COMMISSION ROYALE DES MONUMENTS ET DES SITES
KONINKLIJKE COMMISSIE VOOR MONUMENTEN EN LANDSCHAPPEN

Objet : BRUXELLES. Rue de la Fourche, 9

Demande de permis d'urbanisme portant sur la transformation de la devanture commerciale, le rétablissement d'un duplex dès le 2^e étage et le maintien du restaurant (rez-de-chaussée et 1^{er} étage), modification des façades (rez et entresol) ▪ **Avis de la CRMS**

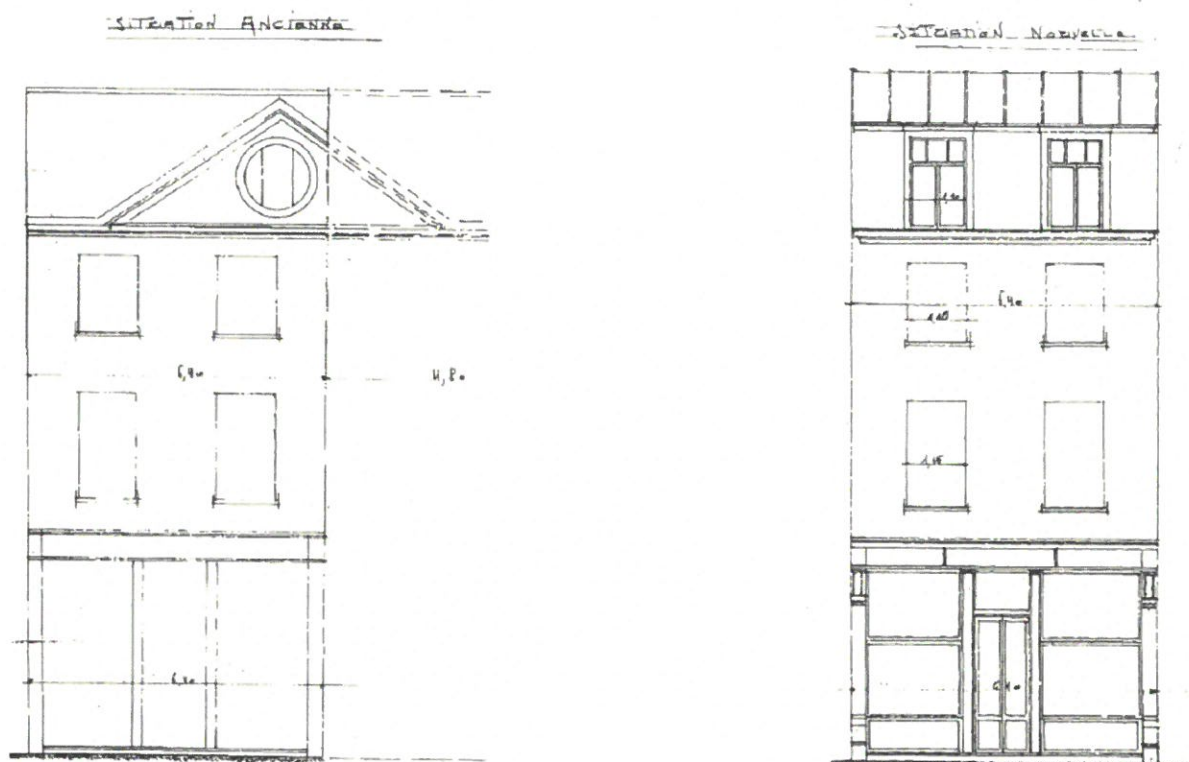
Si la revalorisation du bien par la rénovation du logement et la séparation de son accès, ainsi que la remise en état de la partie Horeca, est une excellente chose, la CRMS émet toutefois les remarques suivantes concernant le dessin projeté des façades. En effet, la CRMS insiste sur l'importance patrimoniale de la zone dans laquelle se situe le bien susmentionné et sur l'attention à porter aux projets architecturaux dans ce périmètre.

La CRMS souscrit au principe de soubassement en pierre bleue, aux nouvelles menuiseries en bois (elle émet toutefois des doutes sur l'option « teinte chêne ») mais demande de revoir le dessin de la devanture elle-même afin de mieux correspondre à la composition de la façade et aux prescriptions demandées dans la zone Unesco (*Règlement communal d'Urbanisme Zoné – RCUZ – Grand-Place, patrimoine Unesco, 2009* ainsi que ses *Annexes*). À ce propos, la CRMS s'interroge sur l'existence ou, le cas échéant, l'efficacité des mesures d'accompagnement pour que ce type de projet cadre avec le *Plan de Gestion du site de la Grand-Place 2016-2021* et/ou avec l'étude de grande ampleur réalisée par la Cellule Patrimoine de la Ville de Bruxelles sur l'*Évolution du bâti dans l'Îlot Sacré*. Cette étude reprend, pour chaque îlot de ce périmètre, l'analyse de l'évolution du parcellaire et des maisons sur base des archives et de visites, ce qui constitue une importante source d'informations et pourrait aider à dessiner un projet de plus grande qualité considérant l'importance du contexte patrimonial environnant.
